**Modulo per la presentazione delle osservazioni per i piani/programmi/progetti sottoposti a procedimenti di valutazione ambientale di competenza statale**

ID: Codice procedura (ID\_VIP/ID\_MATTM):10844

Impianto per la produzione di energia elettrica da fonte eolica, costituito da 6 aerogeneratori della potenza complessiva di 37,2 MW, un sistema di accumulo da 25 MW e relative opere connesse in località "Rempillo" nel comune di Pitigliano (GR).

Immagine n. 5 Intervisibilità degli impianti eolici della provincia di Viterbo anche in quella di Grosseto, in particolare nel pitiglianese.

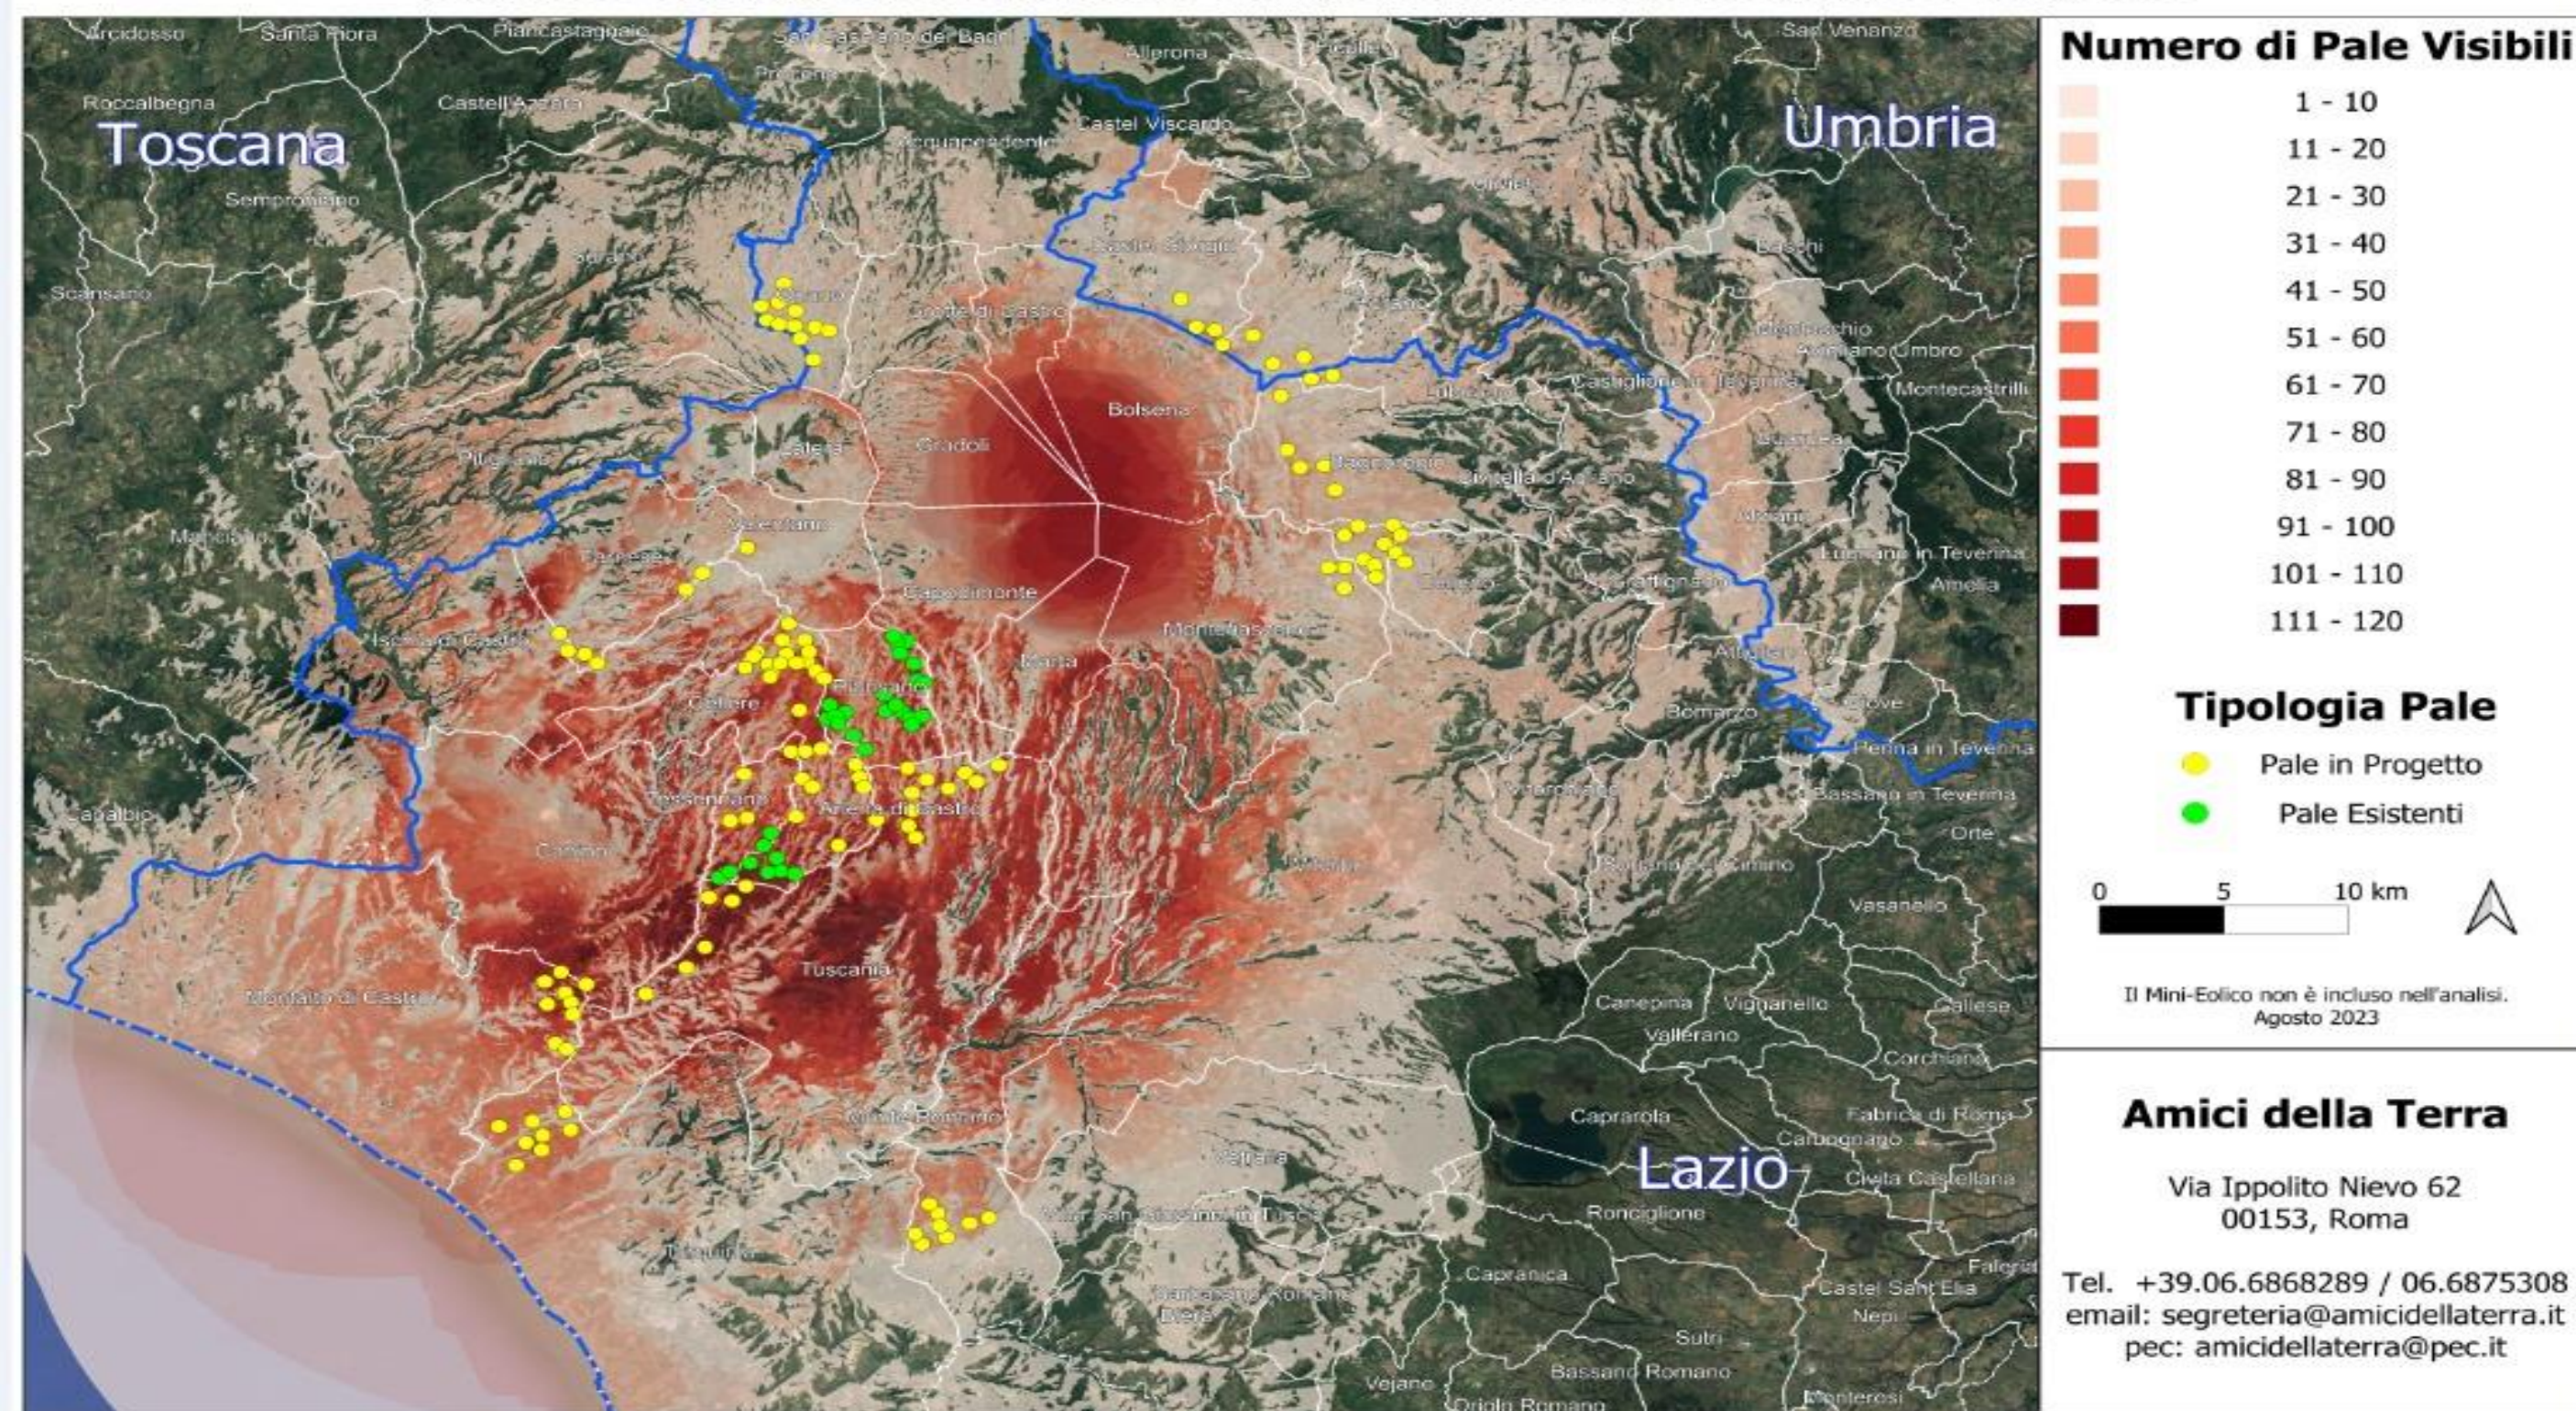
Quindi anche la Regione come Ente deputato dalla normativa nazionale a legiferare sulle aree idonee e non idonee si è espressa riguardo al fatto che abbia assolto ai doveri e alle quote stabilite dal PNIEC e in ambito regionale la provincia di Viterbo è stata quella con il più alto tasso di impianti FER tra tutte e quindi ormai satura ed il cumulo degli impianti FER installati, autorizzati e in progetto rappresenta una **elevata criticità per la sostenibilità ambientale di ulteriori eventuali iniziative.** L'impianto eolico “Rempillo” pur essendo “esterno al confine provinciale e regionale ma nelle sue immediate vicinanze ( a soli 100 metri i primi due aerogeneratori) oltre ad impattare sul territorio e sulle economie di tre Comuni del Lazio ( Farnese, Valentano e Latera) si trova nelle fasce di rispetto dei Beni di notevole interesse pubblico come si è evidenziate nelle Osservazioni nn. 1 e 2 e crea anche degli impatti negativi anche sui beni naturalistici come verrà dettagliato nell'Osservazione n. 4. Inoltre andrebbe a sommarsi al già enorme cumulo di impianti eolici e fotovoltaici e geotermici che già creano una elevata criticità ambientale nella provincia di Viterbo e interferiscono anche con il territorio toscano come si può vedere dalle immagini nn. 4 e 5

dell'Allegato Report Fotografico n. 1.
